Statens vegvesen

Ber om avklaring – Avkøyrslø – Fv. 404 – Gnr. 141 bnr. 3 – Kvamsvågen i Lindås kommune

Del av reguleringsplan for «Stølshaugane» (2016). Området det avkøyrslø ligg er markert.

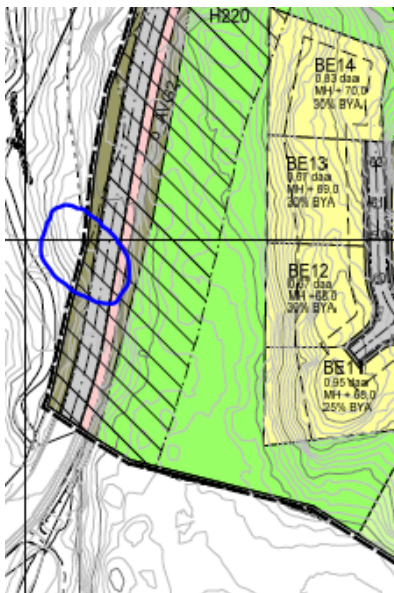
Lindås kommune søker om utbetring av avkøyrslø i samsvar med områderegulering for «Friområde Kvamsvågen» (2011). Vi ser samstundes at det er nyleg vedtatt ny reguleringsplan «Stølshaugane» (2016), der nemnde arealet til avkøyrslø er omfatta av planen, men er ikkje regulert. Vi vurderer det slik at siste godkjente plan overstyrer tidlegare vedtatt plan. Det betyr at søknad om avkøyrslø først må behandlast som ein dispensasjon frå plan før vi behandlar saka etter veglova.

På bakgrunn av dette treng vi ei avklaring frå Lindås kommune ved planavdelinga før vi handsamar saka. Dersom kommunen meiner at avkøyrsla kan byggast i samsvar med plan, er det kommunen sjølv som er rett mynde. Det vil då vere relevant å lage ein byggeplan som syner påkobling til fylkesvegen. Det må i alle høve søkjast om arbeidsvarsling og evt. graveløyve til Statens vegvesen.

Dersom søknaden derimot skal behandlast som ein dispensasjon frå plan, skal den behandlast etter veglova. Vi vil i så fall vurdere søknaden etter vanlege reglar. Dersom vi godkjenner avkøyrsla vil vi setje krav til utforming i samsvar med dagens krav gitt i Handbok N100 *Veg og gateutforming*. Dei konkrete krava vil vi i så fall kome tilbake til. Relevante opplysningar til søknaden vil mellom anna vere kor mange brukarar / køyretøy som skal nytte avkøyrsla. Med bakgrunn i topografien på staden ser vi at det kan verte utfordringar knytt til kurvatur og helling i avkøyrsla.
